**AVIS RELATIF À LA PROTECTION
CONTRE LES EVENTUELS EFFETS NOCIFS ET NUISANCES
PROVOQUÉS PAR LES RAYONNEMENTS NON IONISANTS
GÉNÉRÉS PAR DES ANTENNES ÉMETTRICES STATIONNAIRES**

Commune : LIEGE - Exploitant : PROXIMUS

Référence exploitant : 41MEU_00

Rapport n° 1624 / 2024

Figure 2 : Vue en plan des installations d'antennes dans un rayon de 300 mètres autour de l'installation faisant l'objet de la demande d'avis

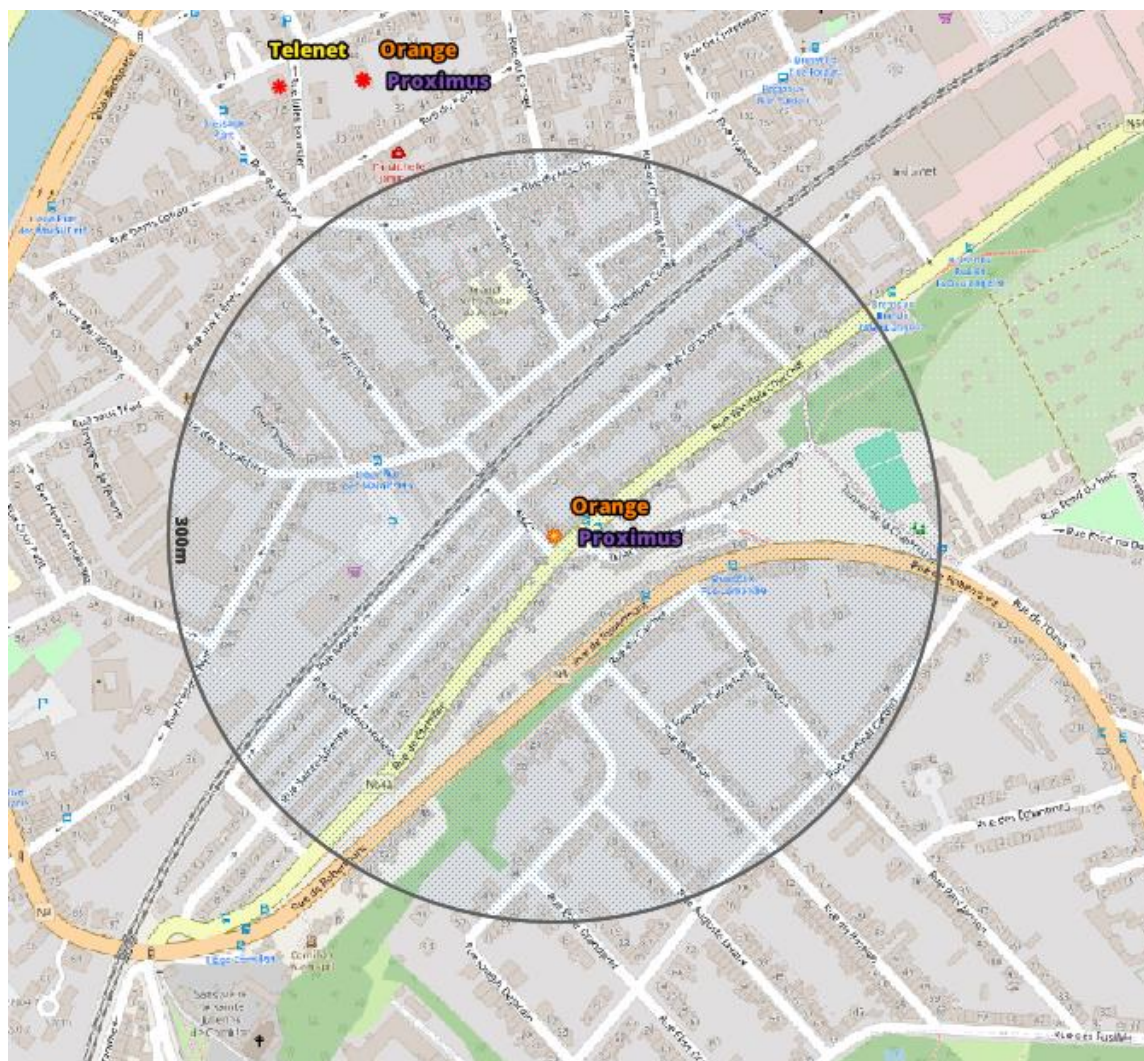
- il y a au plus 4 installations d'antennes émettrices stationnaires présentes dans la zone d'évaluation de 300 mètres de rayon représentée dans la figure 2, y inclus l'installation référencée dans le paragraphe 2 : la limite cumulative définie à l'article 4, §2 du décret est nécessairement respectée dans les lieux de séjour à l'intérieur de la zone d'évaluation de 300 mètres de rayon ;

- b) il y a exactement 5 installations d'antennes émettrices stationnaires présentes dans la zone d'évaluation de 300 mètres de rayon représentée dans la figure 2, y inclus l'installation référencée dans le paragraphe 2 et il existe, pour 3 ou 4 de ces installations, un avis attestant le respect de la limite abrogée de 3 V/m : la limite cumulative définie à l'article 4, §2 du décret est nécessairement respectée dans les lieux de séjour à l'intérieur de la zone d'évaluation de 300 mètres de rayon ;

- c) dans tous les autres cas, il a été vérifié que la limite cumulative définie à l'article 4, §2 du décret n'est pas dépassée dans les lieux de séjour sur base du nombre d'installations localisées dans la zone d'évaluation de 300 mètres de rayon représentée dans la figure 2, de leur localisation ainsi que des données inscrites dans la figure 1 et au paragraphe 4 du présent avis et dans les avis attestant le respect de la limite par installation ou de la limite abrogée de 3 V/m relatifs aux autres installations reprises dans la figure 2.

Compte tenu des considérations ci-dessus, il apparaît que l'intensité du rayonnement électromagnétique généré, dans les lieux de séjour situés dans un rayon de 300 mètres autour de l'installation référencée dans le paragraphe 2, par l'ensemble des antennes émettrices stationnaires de l'ensemble des exploitants du même site d'antennes émettrices stationnaires respecte la limite fixée à l'article 4, § 2 du décret.
